LICITACIÓN PÚBLICA N° 07/2018
"ADQUISICIÓN DE 223 TORRES DE DIFERENTES ALTURAS"

ACTA REUNION DE ACLARACION

Lugar: La Paz, Edif. Tower Subgerencia de Adquisiciones Piso 6
Fecha: 02 de febrero de 2018
Hora inicio: 09:10 a.m.
Hora Conclusión: 10:30 a.m.

Página 5 de 32, cláusula 3.1.2a de ANEXO 4
Nuestra torre viene con tramos similares que se ven en el dibujo a continuación:

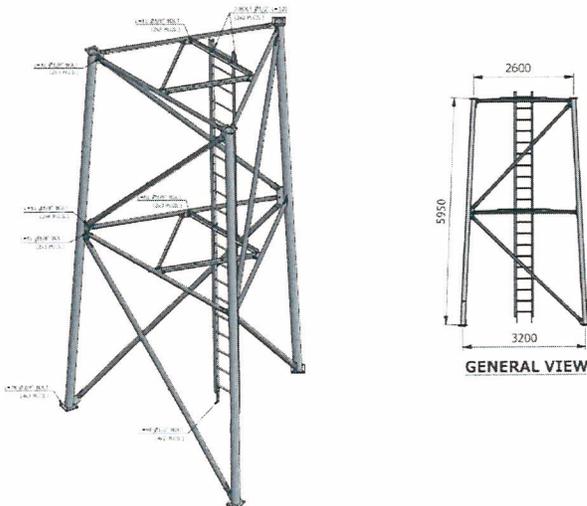
¿Es necesario para este tipo de tramo en dibujo anterior, agregar elementos internos?

¿Los elementos internos deben ser como en el dibujo siguiente?

Si están de acuerdo con el dibujo anterior, ¿Estos elementos internos deben ser en toda la altura de la torre, desde su base hasta su cúspide e incluyen los tramos verticales constantes?	
3	<p>Página 7 de 32, clausula 5.3 de ANEXO 4 Está claro cómo se debe calcular las fuerzas de las MO.</p> <p>No está claro como calcular la acción del viento para las antenas de RF.</p> <p>¿Se debe tomar en cuenta solamente las 2 antenas de RF frontales y eliminar las posteriores? ¿O al contrario se debe considerar los 2 en azimut 0 como completos y estos 4 en azimuts 120 y 240 con sus exposición de 60 grados al viento?</p>	Se debe considerar de acuerdo al ángulo de exposición al viento en función a la posición de las antenas.
4	<p>Página 8 de 32, clausula 5.4 de ANEXO 4 Las velocidades de sobrevivencia y operacional para diseñar la torre están para una ráfaga de 5 segundos.</p> <p>Bajo de la norma EIA-222-F la velocidad del viento debe ser en la ráfaga de la milla más rápida.</p> <p>En las normas existe la transformación entra velocidades del viento de 3 segundos a la milla más rápida:</p> <ul style="list-style-type: none">• Favor requerimos aclaración de como pide ENTEL calcular de transformación desde la ráfaga de 5 segundos a la milla más rápida para ambas velocidades, sobrevivencia Y operacional, si usamos la normativa TIA-222F.• Favor requerimos aclaración de como pide ENTEL calcular de transformación desde la ráfaga de 5 segundos a 3 Segundos, si usamos la normativa TIA-222G• ¿Es posible definir en el pliego ambas velocidades ya en la velocidad de la milla más rápida y ráfaga de 3 segundos? <p>Agradecemos sus aclaraciones/respuestas a estos 3 puntos.</p>	Se aclara que, para contar con la velocidad de viento en ráfagas de 3 segundos que se puede utilizar la curva de Durts descrita en la norma ASCE u otro equivalente a la misma. Con la velocidad de viento en ráfagas de 3 segundos la norma presenta tablas para la corversión y utilización en la TIA-222F y TIA-222G.

La torre debe presentar elementos internos horizontales que se encontrarán desde la base hasta la parte donde no perjudique la instalación de la escalerilla de ascenso.
